雲林離島式基礎工業區開發計畫施工期間環境監測 107 年第 3 季報告
工業局工業區組審查意見答覆對照表

雲林離島式基礎工業區開發計畫施工期間環境監測107年第4季報告
工業局工業區組審查意見答覆對照表

雲林離島式基礎工業區開發計畫施工期間環境監測 107 年第 4 季報告
雲林縣環保局審查意見答覆對照表

雲林離島式基礎工業區開發計畫施工期間環境監測107年第4季報告
行政院環境保護署審查意見答覆對照表

圖 2.5-2 陸域植物生態春季監測新吉濁水溪口魚塭樣區下層植物分布圖

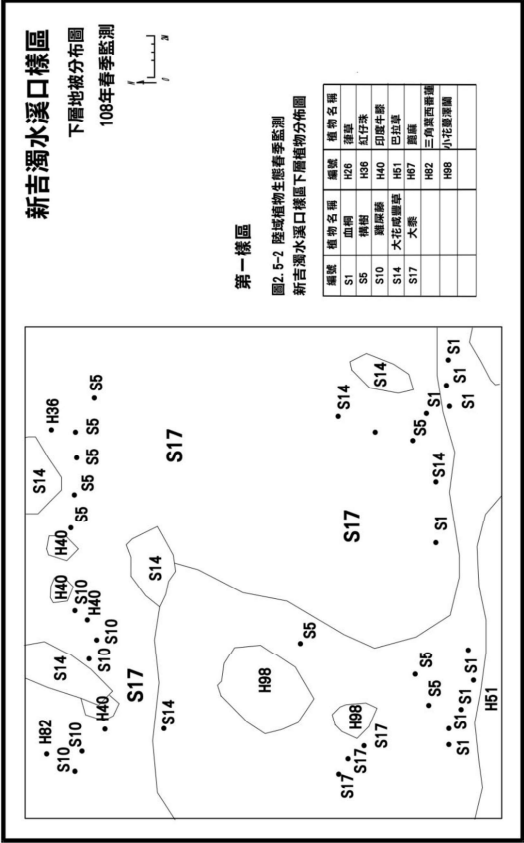
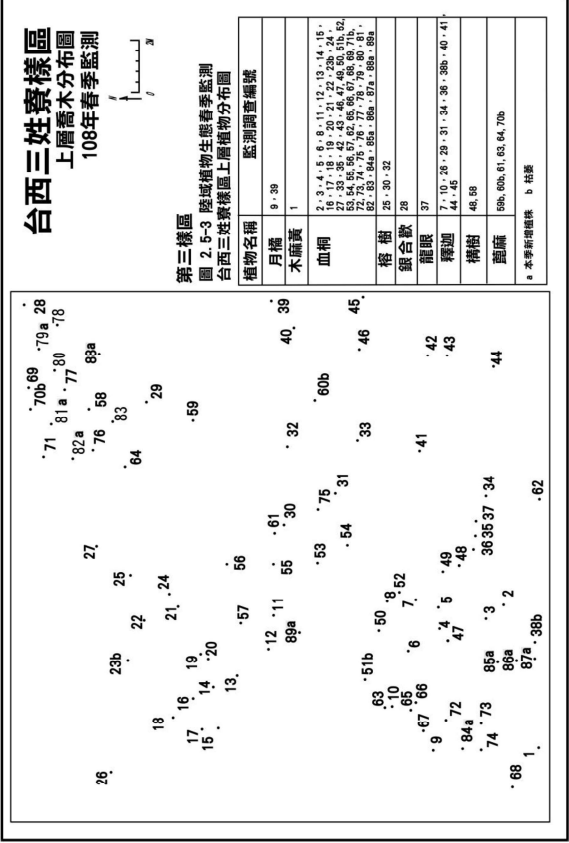
審 查 意 見	意 見 答 覆
一	經查本報告中有關監測項目、監測地點及內容撰述均屬合宜，合先敘明。	敬悉。
二	經查本報告書2.5.2節陸域植物生態監測(p.2-31頁)圖表重疊，無法辨識；另缺少圖2.5-2及圖2.5-3，請查明後修正。	謝謝指正，已修正報告書2.5.2節陸域植物生態監測(p.2-31頁)圖表重疊處，並補充圖2.5-2及圖2.5-3於報告書中。
三	表2.6-1本季採樣地下水水質分析數據統計表(p.2-41頁)，請補充說明“=”符號之定義。	表2.6-1本季採樣地下水水質分析數據統計表並無規定監測標準、管制標準，故用“=”表示，已補充說明於報告書表2.6-1註4。
四	圖3.1.8-1離島工業區陸域河口歷年水質變化圖(p.3-70至3-85)及圖3.1.9-1離島工業區海域歷年水質變化圖(p.3-91至3-112)，橫軸刻度之數值及單位不詳，建議重新繪製。	謝謝建議，已修正報告內圖3.1.8-1及圖3.1.9-1橫軸單位為「時間(月.81-108年)」。
五	以圖3.1.11-4牡蠣問卷戶85~108年單位收量比較圖(p.3-133)為例，橫軸之數值無法清楚辨識；另圖3.1.11-5至圖3.1.11-9亦同，建議修正。	謝謝指正，已修正橫軸之數值於報告書內，詳如圖3.1.11-4至圖3.1.11-9所示。
六	綜上所述，本監測報告部分內容尚屬合宜，建議請貴局 待環興公司修正後，逕送環保署。	敬悉。

圖 2.1-2 108 年度第 1 季各測站二氧化硫(SO₂)日平均值及最高小時值比較分析圖

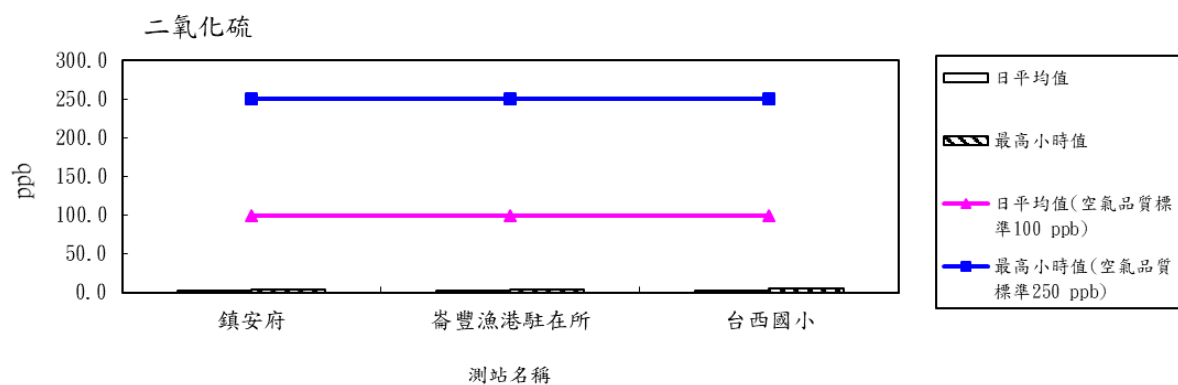
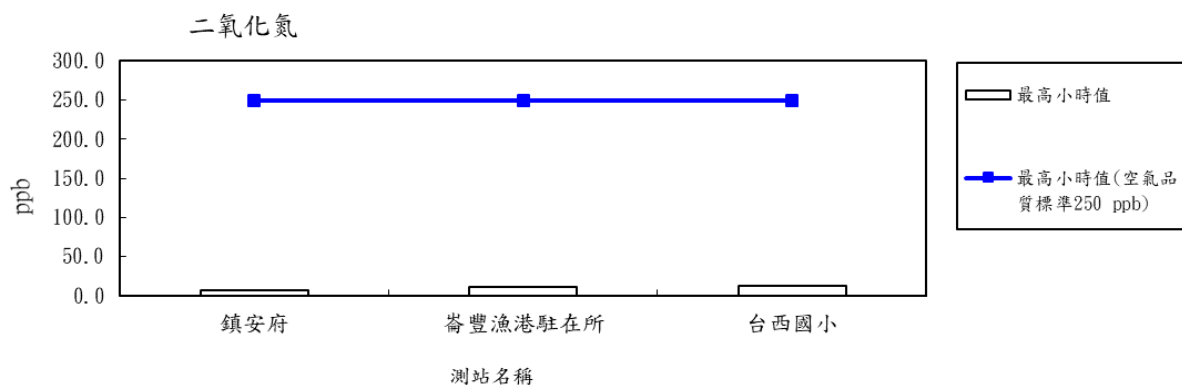
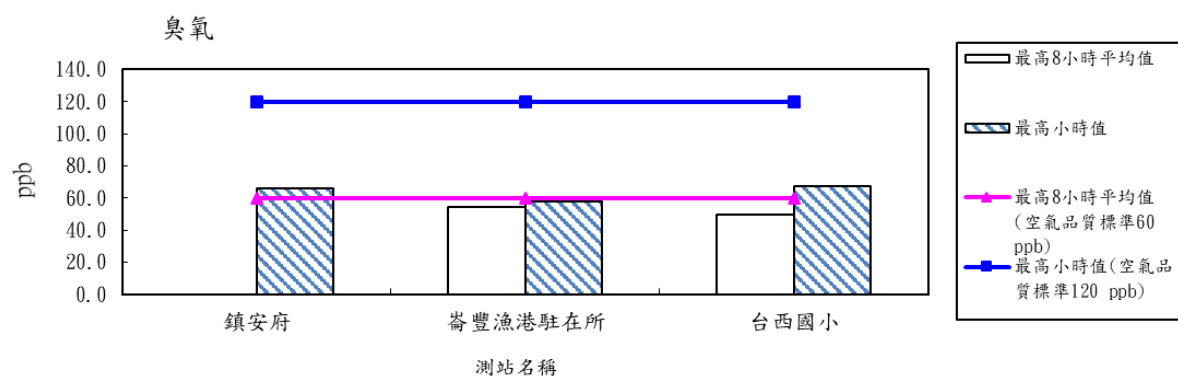
審 查 意 見	意 見 答 覆
一	圖2.1-2、圖2.1-4及圖2.1-5之圖例敘述中空氣品質未列單位，且建議與表2.1-2空氣品質標準單位相同。	謝謝指教，已修正圖2.1-2、圖2.1-4及圖2.1-5空氣品質標準單位與表2.1-2為一致。
二	本季鎮安府測站PM ₁₀ 濃度比其他測站高出3-4倍，請說明原因。	本季鎮安府測站監測時間為108年1月26-27日，其他測站監測時間為108年1月27-29日。而環保署於108年1月26日發出新聞稿，表示由於強烈大陸冷氣團導致風速增強，引發地表揚塵現象，麥寮地區小時PM ₁₀ 濃度在12時達623微克/立方公尺，14時空氣品質指標達紫色非常不健康等級，當日發布空污警報。
三	表2.2-1備註中依據102年雲林縣噪音管制區，至今已公告至106年雲林縣噪音管制區，請修正並檢討。	謝謝指教，已修正相關內容。
四	附錄中未見到落塵採樣及分析資料。	已補充第一季落塵採樣及分析資料於本季附錄中。
五	本季(1-3月)地下水監測結果SS02導電度、總溶解固體物相對其他區外監測井數值偏高，另氯鹽、氨氮、鐵、錳超過地下水污染監測標準，請持續監測。	謝謝指教，SS02歷年來導電度、總溶解固體物常有偏高形，主要是受環境特性，未來會持續監測。

圖一 氯鹽歷年濃度測值變化

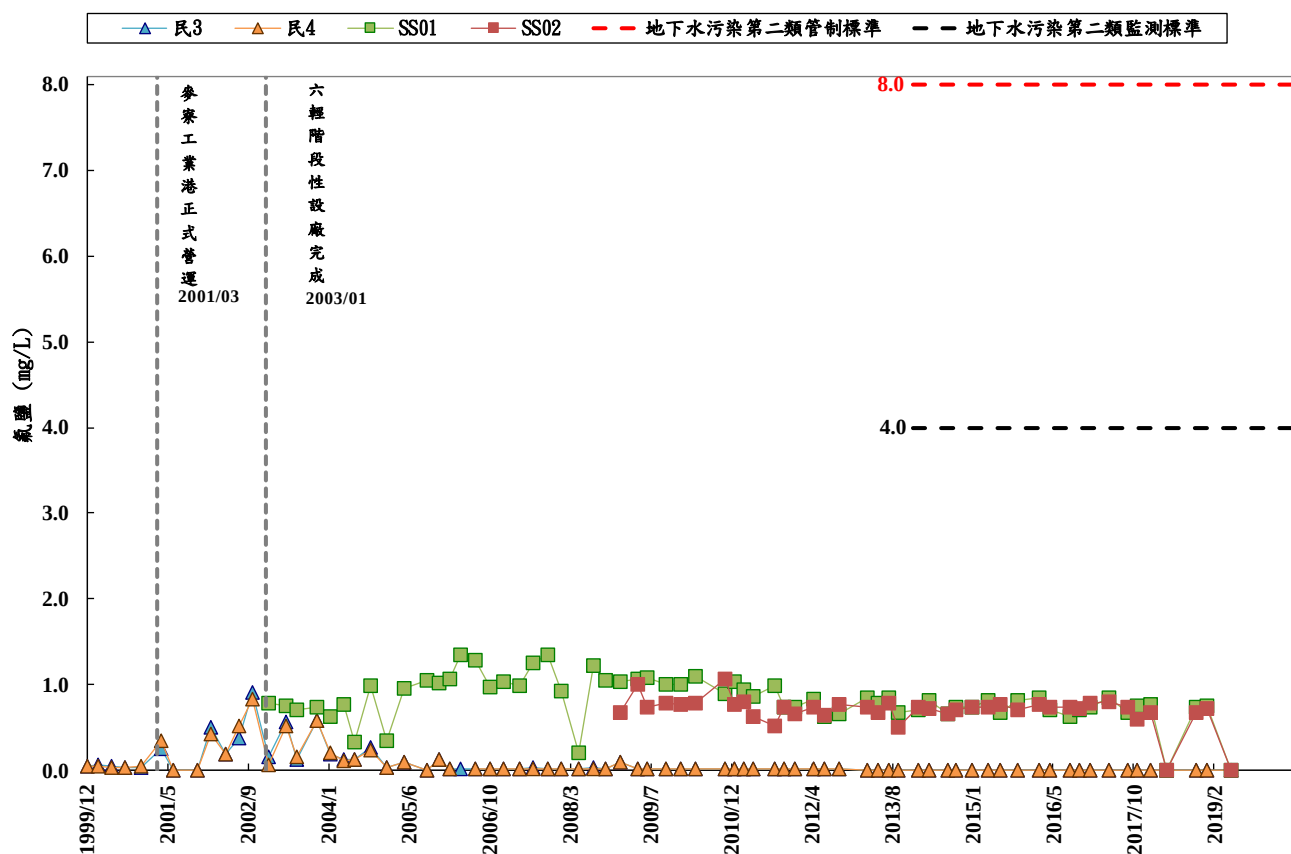
審 查 意 見	意 見 答 覆
	圖3.1.6-3「氯鹽歷年濃度測值變化」，「民井3」之地下水氯鹽監測值自2013年9月後變動幅度增大，請評估其發生原因。	謝謝指教，民井3係向民家借用之地下水井，其水質表示本區域的特性，目前雖有部份時間氯鹽偏高，惟仍多在監測標準以下，顯示本區域之地下水仍屬淡水。目前無發現本井附近之環境有足以影響水質之變化，未來將會持續注意水質變化與環境變化。
二	海洋委員會海洋保育署審核意見：	
	新興區潮間帶本季水質N1、N3及N4監測點之大腸桿菌群相較過去幾年，有明顯偏高狀況，建議補充說明。	謝謝建議，新興區潮間帶水質位於內陸排水與海域斷面之交界區，因多受內陸畜牧廢水及家庭污水影響，水質較海域斷面略差。新興區潮間帶水質之大腸桿菌群測值相較於上季，於108年第三季已有減少趨勢(圖二)，濃度仍在變動範圍內，後續將持續觀察。

附圖1 中華民國內政部地政司

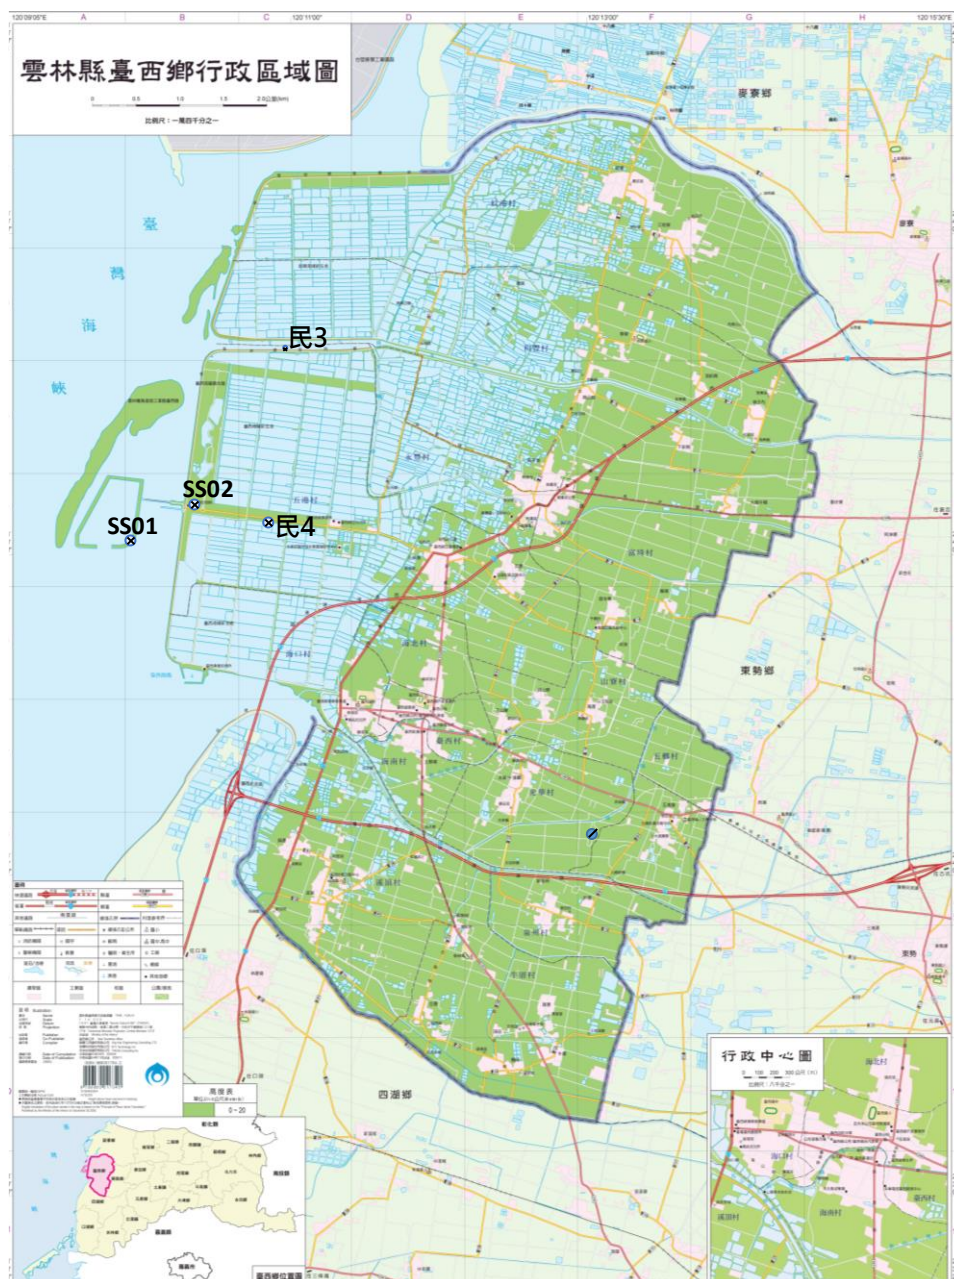
5.	P.3-43頁第四段提及SS02監測井係於98年設置於新興區已東之既有台西海埔地內，地下水受海水入侵情形明顯。本案場址位於麥寮鄉，請確認位於台西海埔地之描述是否正確？	謝謝指教，雲林離島式基礎工業區位屬雲林縣麥寮、台西、四湖、口湖等西部海岸既有海埔地，開發範圍包含離島、港域及內陸部分。其中麥寮區由台塑企業開發建廠。本計畫地下水監測點位位於新興區及台西海埔地，屬台西鄉範圍。(詳如附圖1)
